WYJAŚNIENIE TREŚCI SPECYFIKACJI WARUNKÓW ZAMÓWIENIA ORAZ MODYFIKACJA TREŚCI SWZ

dotyczy: postępowania o udzielenie zamówienia publicznego o wartości szacunkowej nieprzekraczającej progów unijnych, o których mowa w art. 3 ustawy z dnia 11 września 2019 r. Prawo zamówień publicznych (t.j. Dz. U. z 2022, poz. 1710) na „**Budowę dróg kategorii gminnej w klasie dojazdowej wraz z odwodnieniem, oświetleniem terenu, kanałem technologicznym, przejazdem kolejowym oraz przebudową i zabezpieczeniem kolidującej infrastruktury podziemnej w rejonie ulicy Igołomskiej w Krakowie - dojazd do Centrum Recyklingu Odpadów Komunalnych w Krakowie zlokalizowanego na działce 1/169 obr. 20 j.ew. Kraków Nowa Huta.**” (nr sprawy TZ/EG/1/2023).

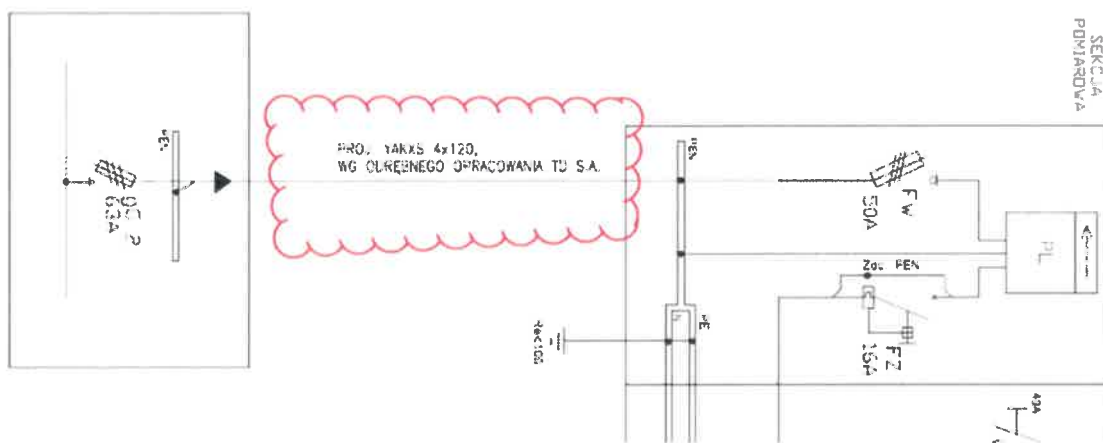
Treść zapytania nr 16:

Prosimy o przekazanie uzgodnienia RU.461.2.715.2022(1) z dnia 20.04.2022 r.

Uzgodnienie zostanie przekazane wykonawcy po podpisaniu Umowy.
